調 查 報 告

壹、案由：113年4月3日上午7時58分發生強震後，新北捷運環狀線板新站至橋和站間之軌道，疑似有11處發生位移受損情事，初步評估橋梁復原工程約需花費新臺幣4億餘元，且預估至少要修復1年以上。究軌道位移之原因為何？有無涉及設計、施工或維護不良等人為因素？均有深入瞭解之必要案。

圖1 施工圖調坡板銑孔深度圖

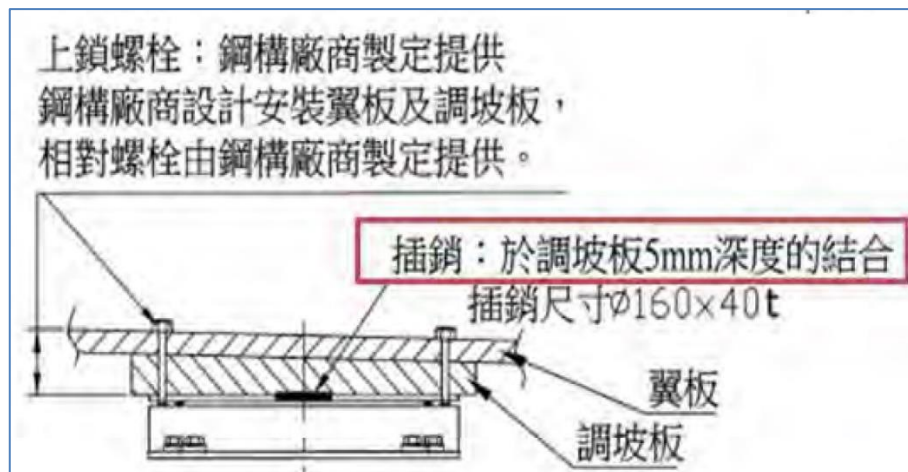
(三)經查本案施工單位所繪製之施工圖，顯示其調坡板銑孔深度僅5mm深度(如圖1所示)。惟現場調查時，量測調坡板銑孔深度達41mm(如圖2所示)，即實際銑孔深度遠大於施工圖規定之值。如此將造成插銷上方有36mm的贅餘空間，連同施工圖要求的5mm結合深度(共計41mm)，完全足以容納高度僅40mm的插

圖5 支承插銷跳脫樣態分類示意圖

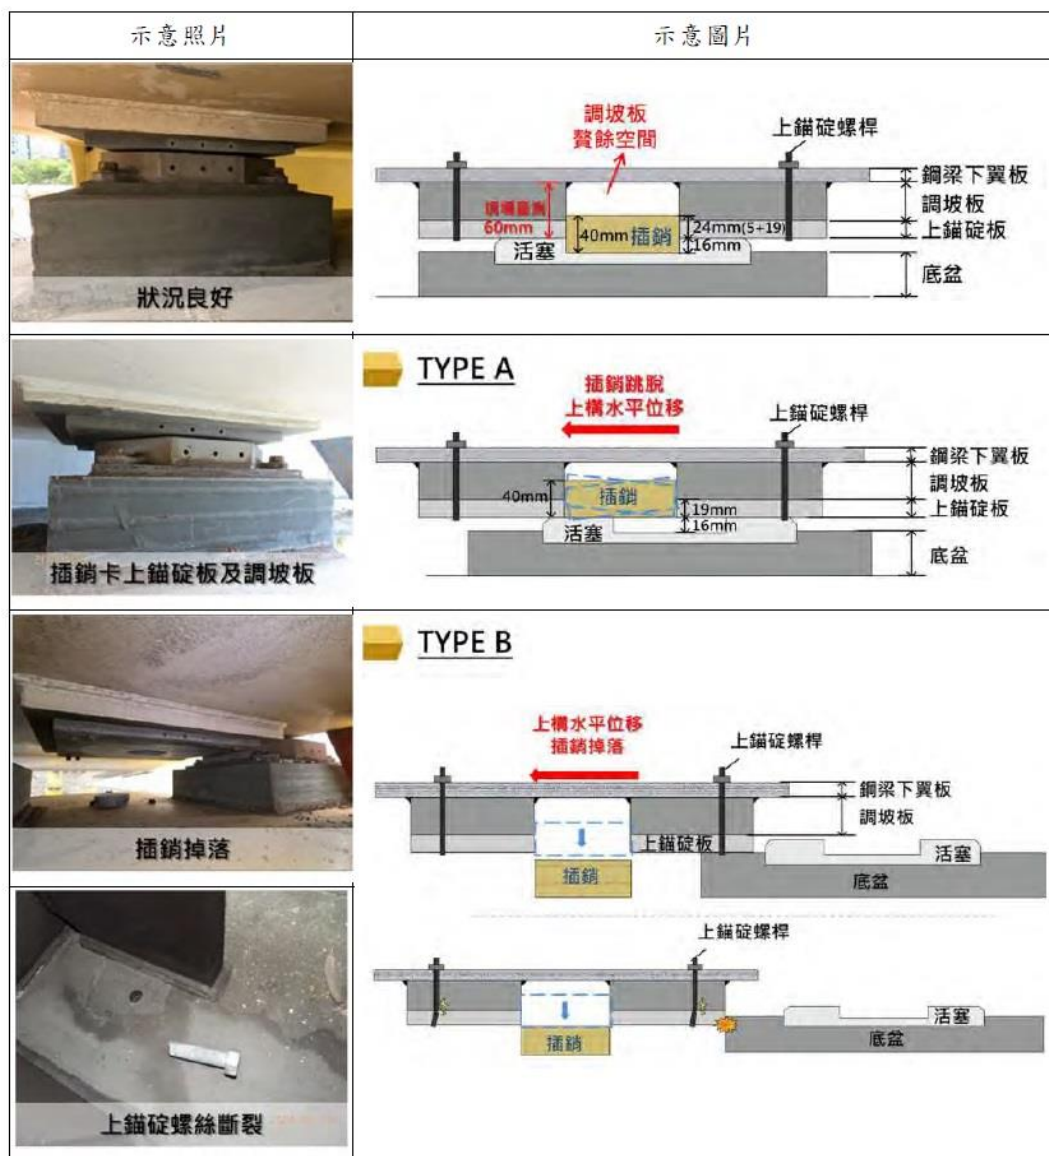
鎖，使得地震下有機會因搖晃而整體彈跳至活塞上方銑孔內，致使插銷喪失上錨碇版和下方活塞盤間剪力傳遞功能，進而產生上、下盤錯位。據執行支承現況調查的新北市土木技師公會將災損橋梁頂升後果然發現，插銷在地震力作用下脫離活塞，卡在盤式支承上盤或因上下盤錯位後、掉落至帽梁上，其二種態樣照片如圖3、圖4所示，破壞機制示意如圖5。另外，插銷跳脫亦造成拉拔板損壞，如圖6所示。

圖8 鋼箱梁位移方向示意圖

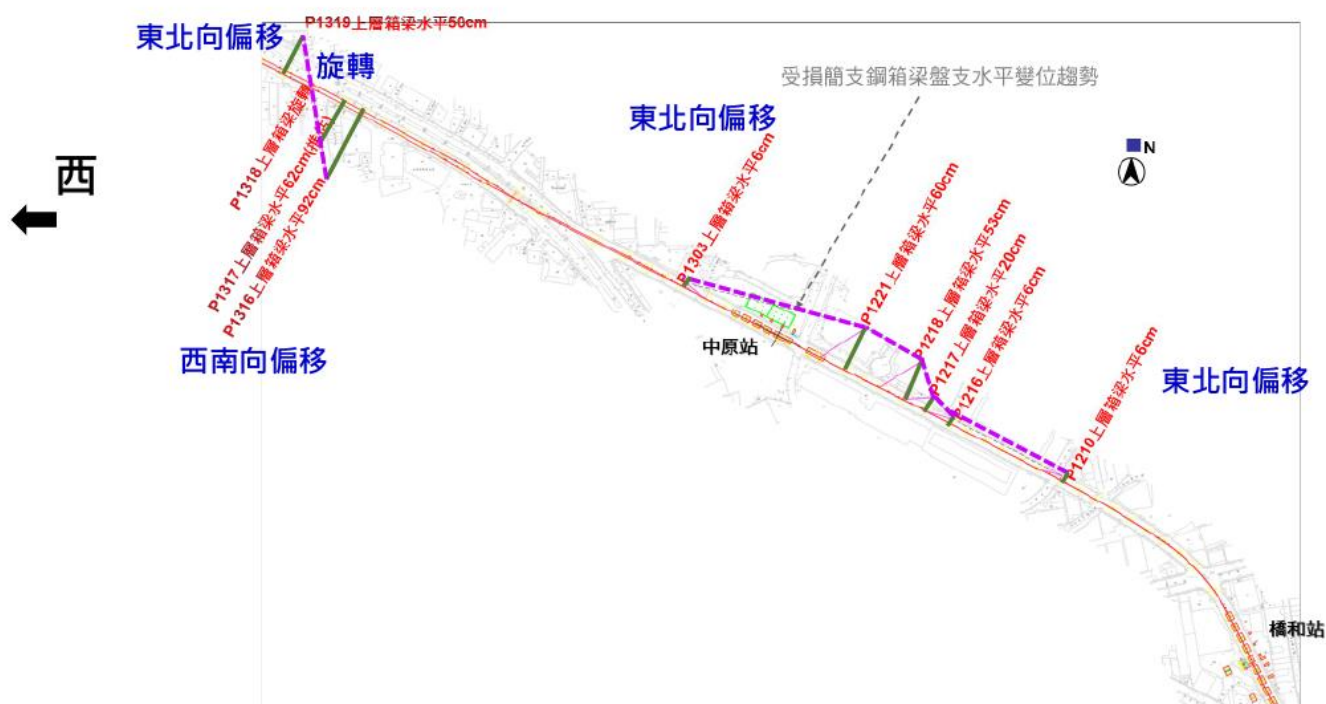
及防落設施規定移至8.5節，但條文內容仍與95年版大同小異，依舊未明確規範防落設施具體形式(名稱)、內涵、功用、設置方式等，且依舊僅針對縱向(行車)方向規定。據新北捷運局簡報資料，本次0403地震造成11處鋼箱梁產生錯位、軌道變形，其中5處位於橋和站與中原站間，5處位於中原站與板新站間，剩餘1處則在景安站附近。鋼箱梁最大位移量達到92cm(如圖8所示)，致軌道變形斷裂，所幸當時並無列車在災損路段運行，否則後果不堪想像。
